## Die Pläne

Text: Kaye Geipel

Stuttgart 21 hat längst die Grenzen eines architektonisch-städtebaulichen Projekts gesprengt. Wir wollen in dieser Phase, da sich die Situation um den Bahnhof quasi Tag für Tag ändert, keinen weiteren Kommentar anfügen, sondern etwas ganz Einfaches tun: einen Satz aktualisierter Pläne abdrucken, die niemand kennt. War ihre Nichtveröffentlichung Teil der jahrelangen Vernebelungstaktik?

Grundrisse und Schnitte im Maßstab 1:2000: Ingenhoven Architects

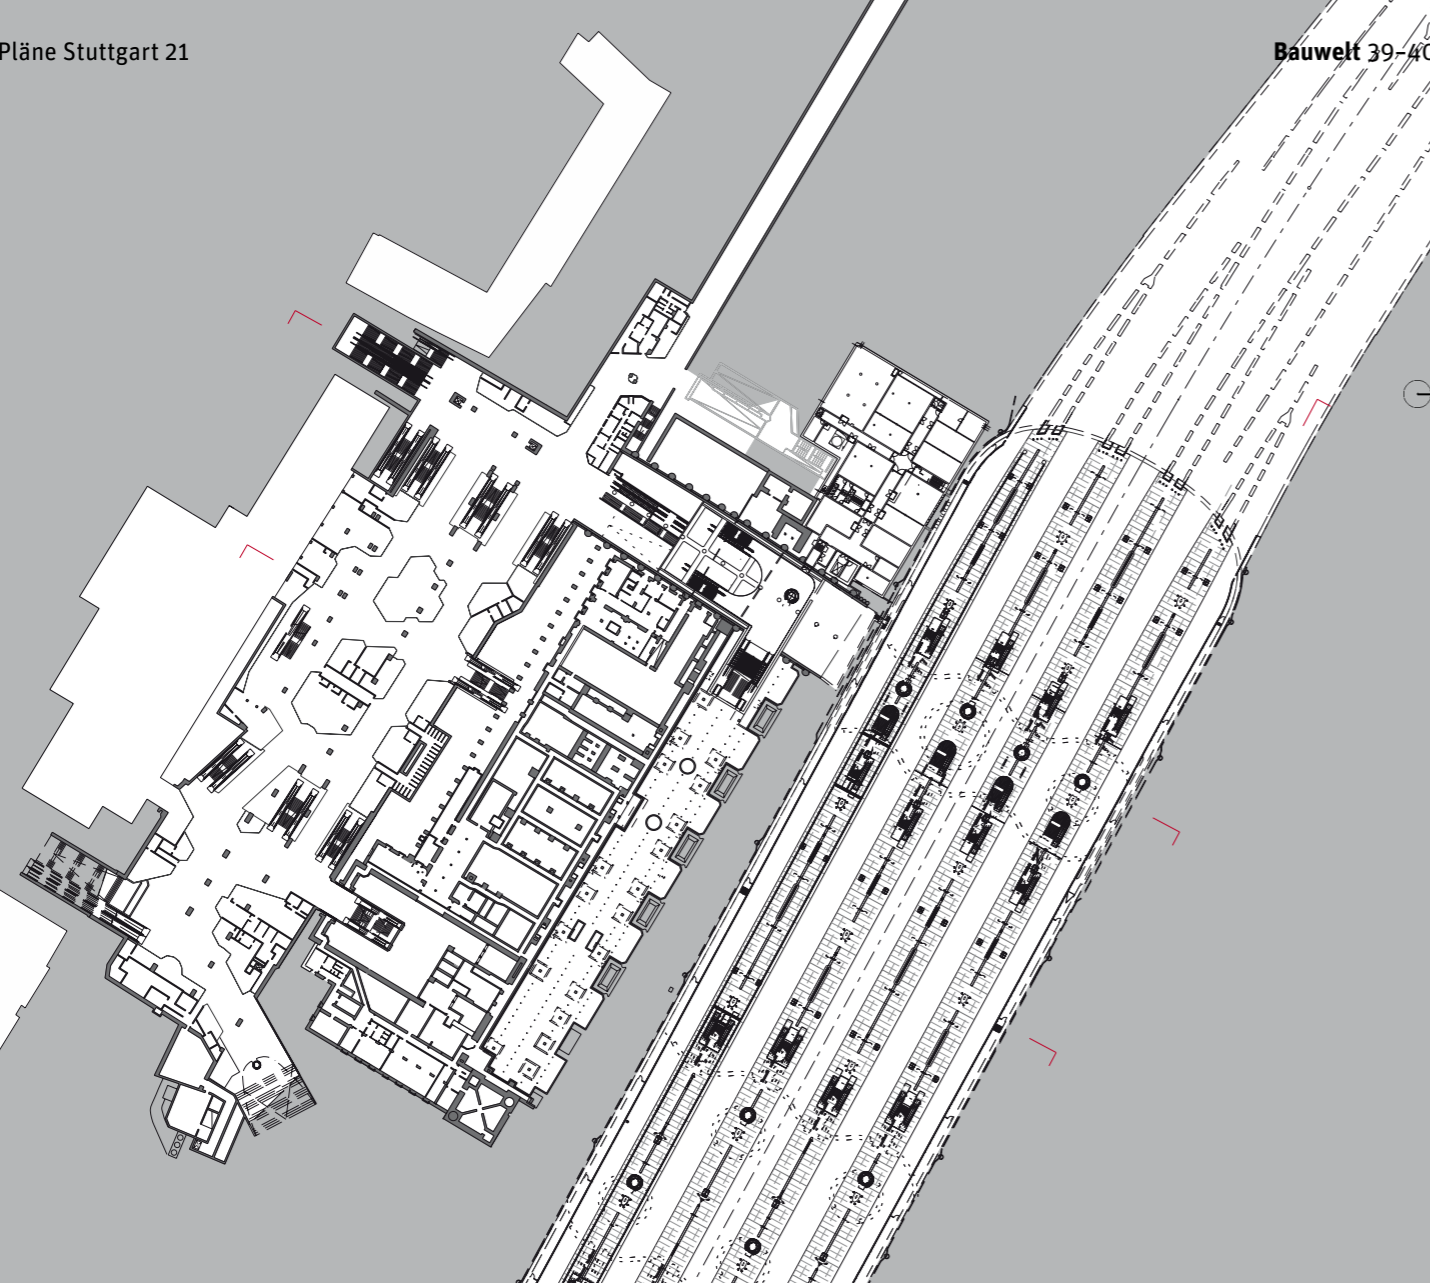
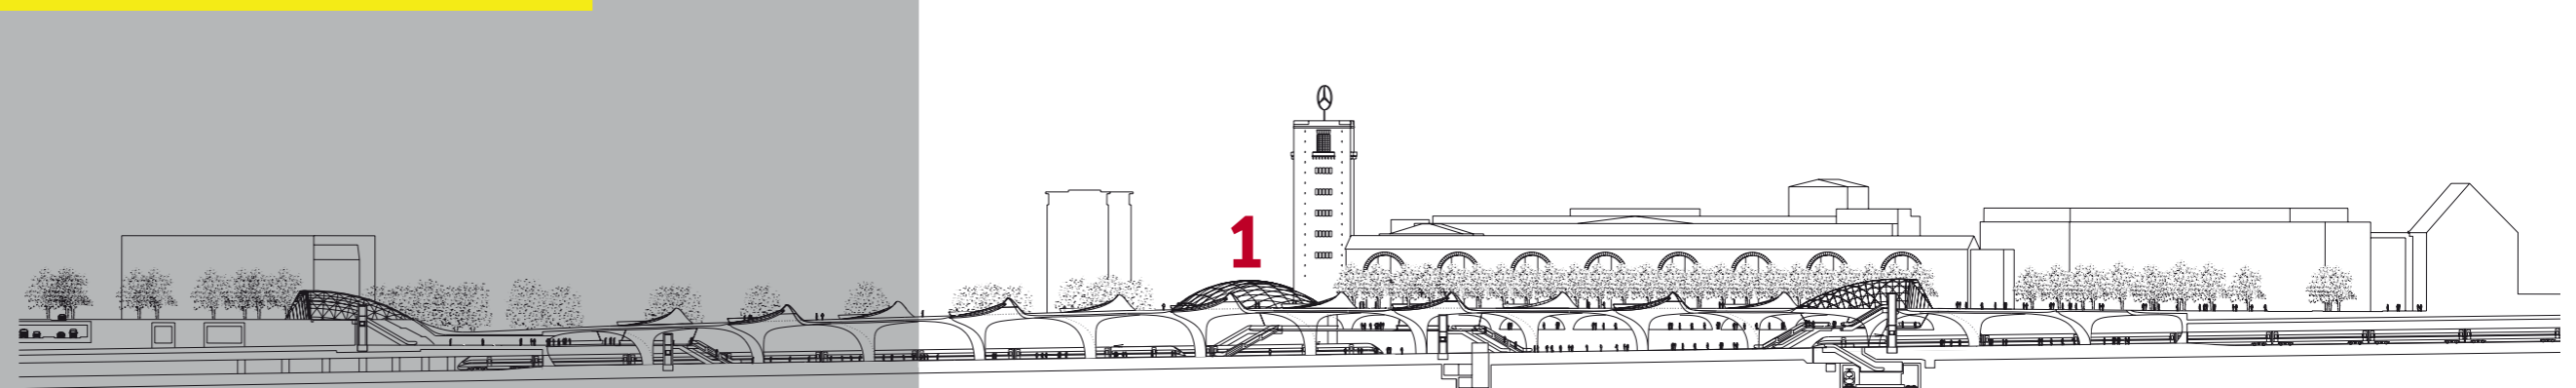
**1** Dem Bonatz-Bahnhof wird seitlich eine gläserne Großkappe angelegt, unter der sich der neue Haupteingang in den unterirdischen Bahnhof verbirgt. Damit verbunden ist

die Abwertung der südlichen Eingangshalle – einem für die Stadt wichtigen Raum in Verlängerung der Königstraße – die keine Treppe mehr in die alte Haupthalle haben wird. Was passiert mit diesem Raum in Konkurrenz zum Haupteingang?

**2** Die große Haupthalle hat weniger Zugänge als zuvor und verkommt zum Statisten. Welche Rolle ist ihr zugeordnet?

**3** Über dem neuen Bahnhof soll ein Park entstehen – besser gesagt: eine Grünfläche, die von 27 Riesen-Bullaugen unterbrochen wird. Kann dieser vom Stadtzentrum abgeklemmte Freiraum jemals mehr sein als Abstandgrün?

**4** Die östlich anschließende Bebauung wird als „Ökoquartier“ apostrophiert. Wie passt dieses Nebelwort zu den dargestellten Superblocks, und wie soll es an das nördliche Neubauquartier angebunden werden, das selbst noch immer völlig abgetrennt von den umgebenden Quartieren ist?
